No. EXPEDIENTE
DGAP-CCC-LPN-2020-0002

CIRCULAR DE RESPUESTA A LOS OFERENTES

CIRCULAR No. 1

**A TODOS LOS OFERENTES CONFORME AL REGISTRO DE INTERESADOS
PROCEDIMIENTO DE LICITACIÓN PÚBLICA NACIONAL
DGAP-CCC-LPN-2020-0002 "Adquisición e instalación de Centro de Operaciones de
Seguridad (SOC)".**

Distribución de Puntos de Red.

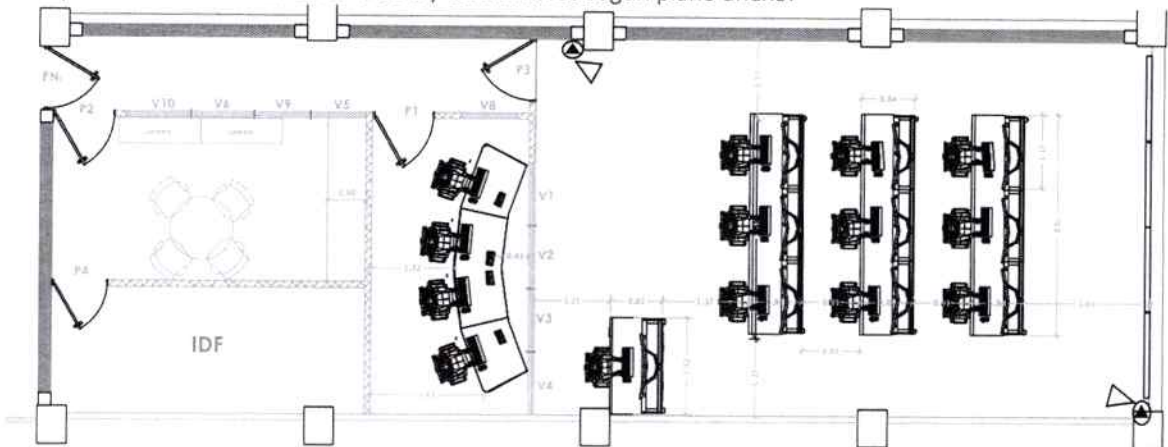
1. Identificar tipos de enlaces (Fibra o Ethernet) para interconectar el SOC de Edificio Aduanas. Servicio contratado a un ISP (fibra) que estará disponible en el RACK que colocarán en el IDF.
2. No se mencionan las cantidades de switches a adquirir, ni el tipo de conexión al backbone. Serian 4 switches de 24 Puertos conectados en stack (apilamiento). Incluir los cables de stacking para 4 equipos.

AREA	NODOS
VIDEOWALL	24 (2 por pantalla 1 en uso, 1 de backup)
OPERADORES Y SUPERVISOR	40 (2 para LAN 2 para VIDEOWALL)
CRISIS ROOM	4
COMEDOR	2
CAMARA	2
CONTRA DEMANDA DE REUBICACION	8
TOTAL	80
